Pfeifgeräusche aus dem Wirkungsbereich des Keilrippenriemens

Fahrzeughersteller:	Opel, Vauxhall
Modelle:	Corsa C ab 2004 Corsa D ab 2007 Tigra B ab 2004 Agila ab 2004 Meriva ab 2004 Combo ab 2004 Astra-H ab 2005
Motorcodes:	C13DT, Z13DT, Z13DTJ, Y13DT, Z13DTH
Art-Nr.:	
für DENSO-Generator:	535 0151 10
für VALEO-Generator:	535 0063 10

Stand 04.2009
INA 0029

Bild 1: Artikelersetzung

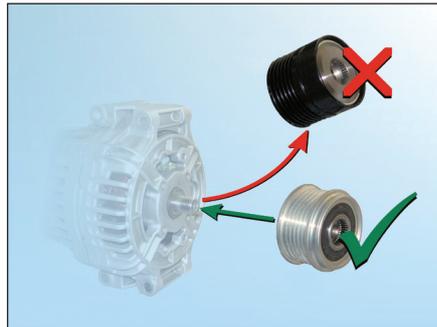
Bei DENSO-Generatoren soll laut Fahrzeughersteller der original verbaute Freilauf durch einen modifizierten Generatorenfreilauf der Marke INA ersetzt werden (siehe Bild 1).

Bild 3: Unterscheidung der INA-Generatorenfreiläufe 535 0063 10 (VALEO) und 535 0151 10 (DENSO)

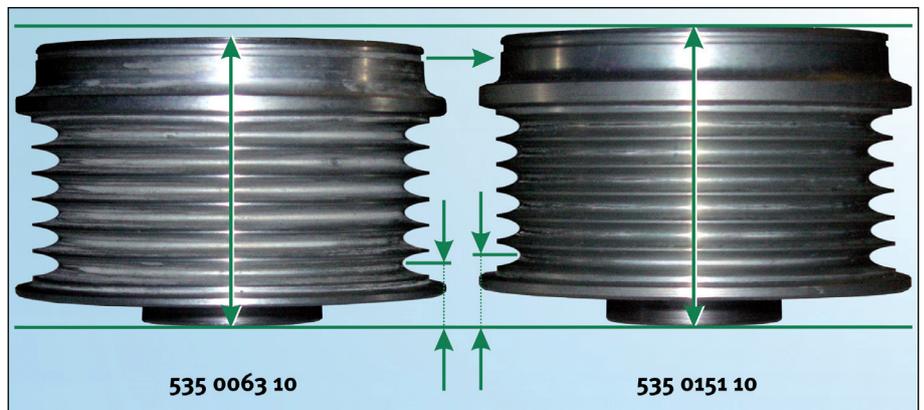
Sollte ein VALEO-Generator verbaut sein, bietet INA ebenfalls einen Generatorenfreilauf an. Da sich beide Freiläufe optisch kaum voneinander unterscheiden lassen, beachten Sie die Unterscheidungsmerkmale (siehe Bild 3).
